Zamawiający:
Gmina Biała Piska
ul. Pl. A. Mickiewicza 25
12-230 Biała Piska

Znak sprawy:
Or.ZP.271.21.2025

Odpowiedź na zapytania złożone w dn. 13.11.2025 r.
Dot. postępowania o udzielenie zamówienia publicznego, którego przedmiotem jest
„Przebudowa drogi gminnej Nr 175016 N w m. Guzki”

Pytanie nr 26

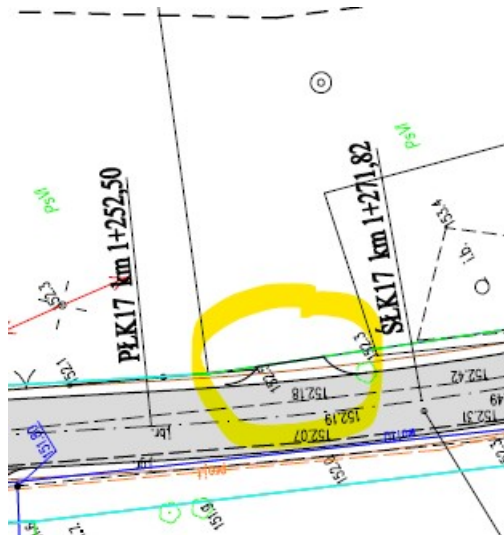
Wg przekrojów normalnych oraz przedmiaru (poz. 20 d.4) podbudowa KŁSM na jezdni o gr. 20 cm będzie na powierzchni 1027 m². Wyliczając powierzchnię wraz z odsadzkami podbudowa KŁSM o gr. 20 cm będzie na powierzchni ok. 2000 m². Proszę o weryfikację ilości, która znacząco wpływa na końcową wycenę oraz konkurencyjność.

Podbudowa o grubości 20 cm o szer. 5,0 m jest na odcinku 103,5 m wraz ze zjazdami. Pozycja przedmiaru prawidłowa.

Pytanie nr 28

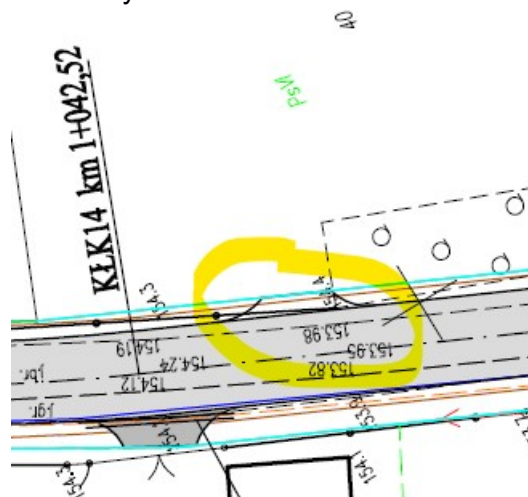
Zjazd w km ok. 1+050 SL nie ma koloru szarego jak pozostałe zjazdy. Czy zjazd w km ok. 1+050 SL należy wykonać jako asfaltowy?

Tak.

Pytanie nr 29

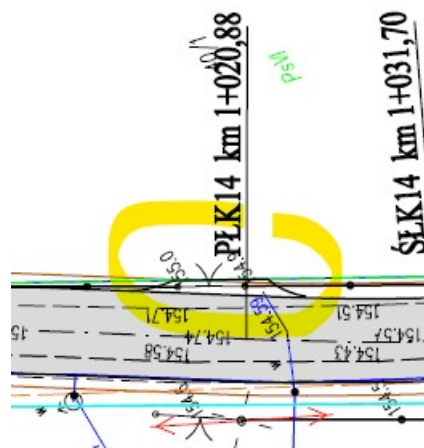
Zjazd w km ok. 1+020 SL nie ma koloru szarego jak pozostałe zjazdy. Czy zjazd w km ok. 1+020 SL należy wykonać jako asfaltowy?

Tak

Pytanie nr 30

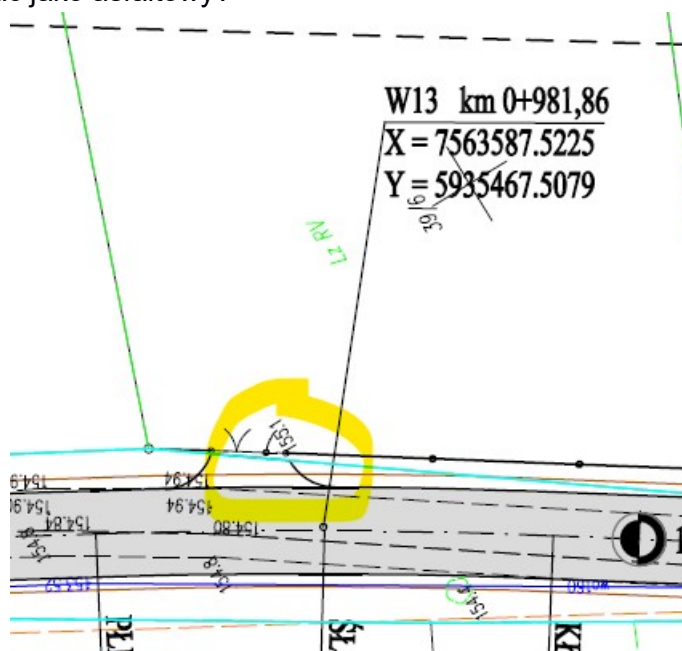
Zjazd w km ok. 0+980 SL nie ma koloru szarego jak pozostałe zjazdy. Czy zjazd w km ok. 0+980 SL należy wykonać jako asfaltowy?

Tak.
